Европейская экономическая комиссия
Комитет по внутреннему транспорту
**Всемирный форум для согласования правил
в области транспортных средств**
Рабочая группа по пассивной безопасности

Пятьдесят девятая сессия
 Женева, 9–13 мая 2016 года

**Доклад Рабочей группы по пассивной безопасности
о работе ее пятьдесят девятой сессии**
Содержание

Приложение 6, пункт 3.1.5, таблицу 1 изменить следующим образом:

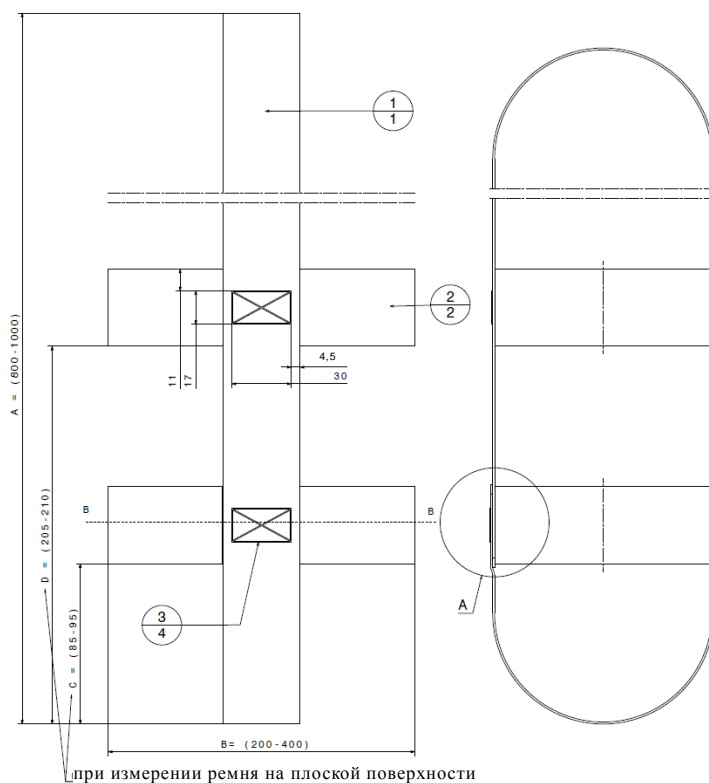
Плотность по ISO 485 (кг/м ³)	40 -0/+5
Несущая способность по ISO 2439B (H)	
p – 25%	125
p – 40%	155
Коэффициент несущей способности по ISO 3386 (кПа)	4
Удлинение при разрыве по ISO 1798 (%)	180
Механическая прочность по ISO 1798 (кПа)	100
Остаточная деформация при сжатии по ISO 1856 (%)	3
